Naše zn. 8417/2024-SŽ-SSV-Ú3  
Listů/příloh 3/1

Věc: Vysvětlení/ změna/ doplnění zadávací dokumentace č. 11  
„**Modernizace železničního uzlu Česká Třebová**“

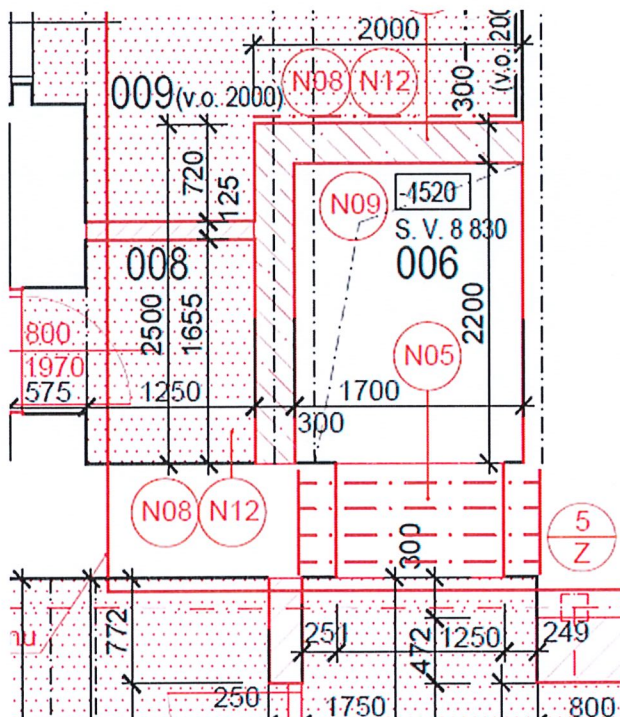
Soupis prací, položky izolací. Některé objekty (SO 11-20-01, SO 11-20-02, SO 11-20-03, SO 12-20-01, SO 12-20-02, SO 12-20-03, SO 20-20-01, SO 21-20-01) mají v soupise prací položky s odkazem na systém vodotěsné izolace (IZOLACE SVI 1, SVI 2, SVI 3, apod.). Technické zprávy však většinou pracují s termíny Typ 1, Typ2, apod. Lze se domnívat, že Typ 1 je SVI 1, Typ 2 je SVI 2, a analogicky dále. To však neplatí u objektů SO 12-20-01 a SO 21-20-01, kde TZ u Typu 2 uvádí SVI8 a u Typu 4 SVI2). Pokud by toto platilo paušálně, pak ve výkresech u ostatních objektů chybí SVI8 a je nadbytečná SVI4, jež není nikde v TZ popsána. Žádáme o vysvětlení.

U většiny SO platí Typ 1 = SVI 1, Typ 2 = SVI 2, Typ 3 = SVI 3, Typ 4 = SVI 4. Konkrétní skladba izolací je v rozpočtu popsána v technické specifikaci položky a je shodná s popisem v TZ a přílohou 2.41.

Pouze u zmiňovaných SO 12-20-01 a SO 21-20-01 nebylo toto pravidlo dodrženo, nicméně soulad mezi rozpočtem, TZ a přílohou 2.41 tady je. Platí Typ 1 = SVI 1, Typ 2 = SVI 8, Typ 3 = SVI3, Typ 4 = SVI 2.
